福島第一原子力発電所 特定原子力施設に係る実施計画変更比較表（第Ⅱ章 2.11 使用済燃料プールからの燃料取り出し設備）

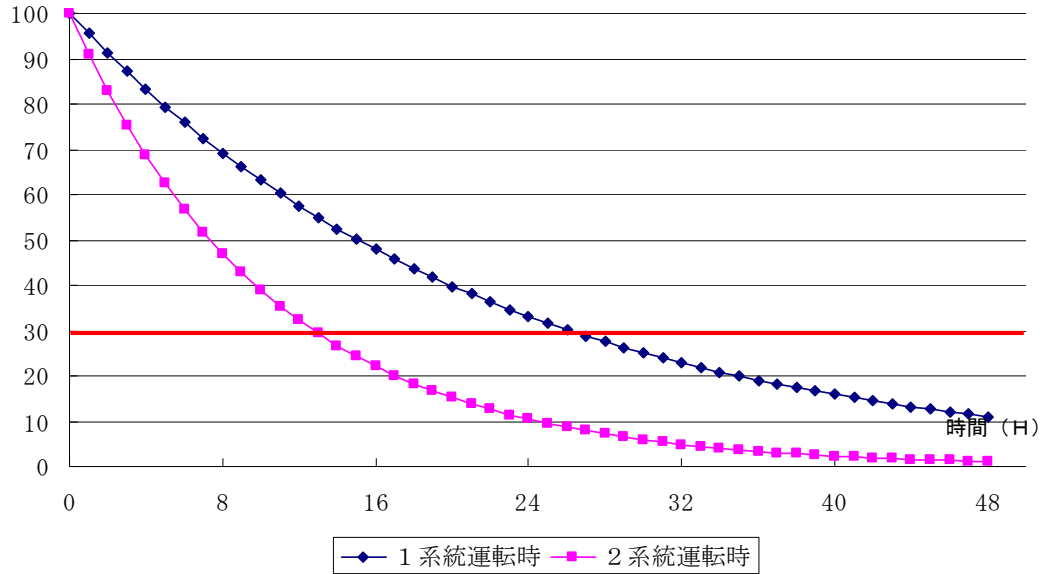
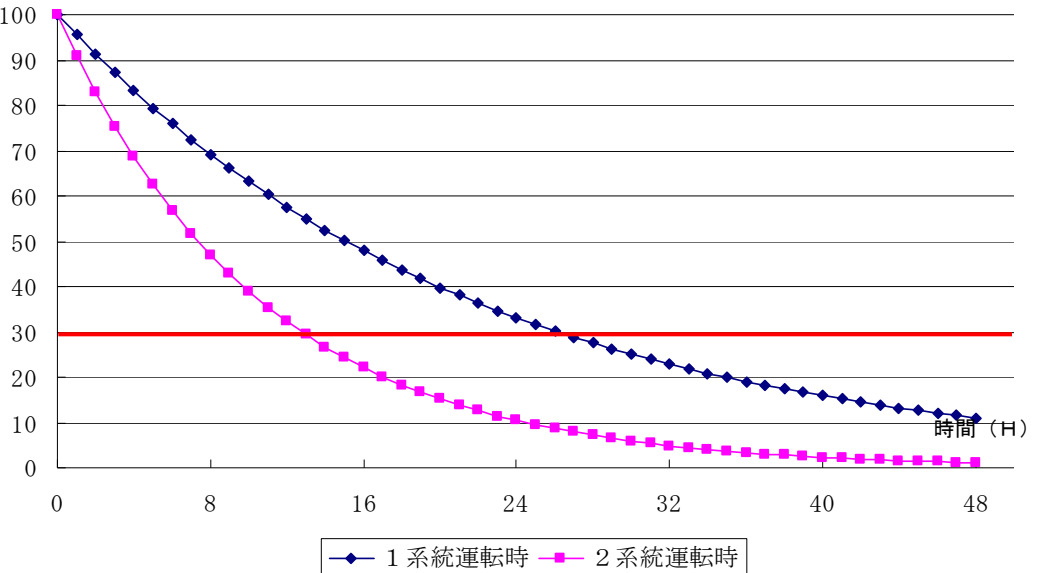
変更前	変更後	変更理由
2.11 使用済燃料プールからの燃料取り出し設備 (中略) 2.11.2 基本仕様 2.11.2.1 主要仕様 (中略) (2) 構内用輸送容器 (3号機及び4号機を除く) 基数 1式 (4号機) 型式 NFT-22B型 収納体数 22体 基数 2基 型式 NFT-12B型 収納体数 12体 基数 2基 (3号機) 種類 密封式円筒形 収納体数 7体 基数 2基 種類 密封式円筒形 収納体数 2体 基数 1基 (中略) 2.11.3 添付資料 添付資料－1 燃料取扱設備の設計等に関する説明書 添付資料－1－1 燃料の落下防止，臨界防止に関する説明書※¹ 添付資料－1－2 放射線モニタリングに関する説明書※¹ 添付資料－1－3 燃料の健全性確認及び取り扱いに関する説明書※² 添付資料－2 構内用輸送容器の設計等に関する説明書 添付資料－2－1 構内用輸送容器に係る安全機能及び構造強度に関する説明書※² 添付資料－2－2 破損燃料用輸送容器に係る安全機能及び構造強度に関する説明書※² 添付資料－2－3 構内輸送時の措置に関する説明書※² 添付資料－3 燃料取り出し用カバーの設計等に関する説明書 添付資料－3－1 放射性物質の飛散・拡散を防止するための機能に関する説明書	2.11 使用済燃料プールからの燃料取り出し設備 (中略) 2.11.2 基本仕様 2.11.2.1 主要仕様 (中略) (2) 構内用輸送容器 (<u>2号機</u>、3号機及び4号機を除く) 基数 1式 (4号機) 型式 NFT-22B型 収納体数 22体 基数 2基 型式 NFT-12B型 収納体数 12体 基数 2基 (3号機) 種類 密封式円筒形 収納体数 7体 基数 2基 種類 密封式円筒形 収納体数 2体 基数 1基 <u>(2号機) ※</u> 種類 密封式円筒形 収納体数 7体 基数 2基 ※3号機と兼用 (中略) 2.11.3 添付資料 添付資料－1 燃料取扱設備の設計等に関する説明書 添付資料－1－1 燃料の落下防止，臨界防止に関する説明書※¹ 添付資料－1－2 放射線モニタリングに関する説明書※¹ 添付資料－1－3 燃料の健全性確認及び取り扱いに関する説明書※¹ 添付資料－2 構内用輸送容器の設計等に関する説明書 添付資料－2－1 構内用輸送容器に係る安全機能及び構造強度に関する説明書※¹ 添付資料－2－2 破損燃料用輸送容器に係る安全機能及び構造強度に関する説明書※¹ 添付資料－2－3 構内輸送時の措置に関する説明書※¹ 添付資料－3 燃料取り出し用カバーの設計等に関する説明書 添付資料－3－1 放射性物質の飛散・拡散を防止するための機能に関する説明書	2号機燃料取り出しで使用する構内用輸送容器の記載の追加 2号機燃料取り出しで使用する構内用輸送容器の記載の追加 2号機燃料取り出しの実施に伴う記載の見直し
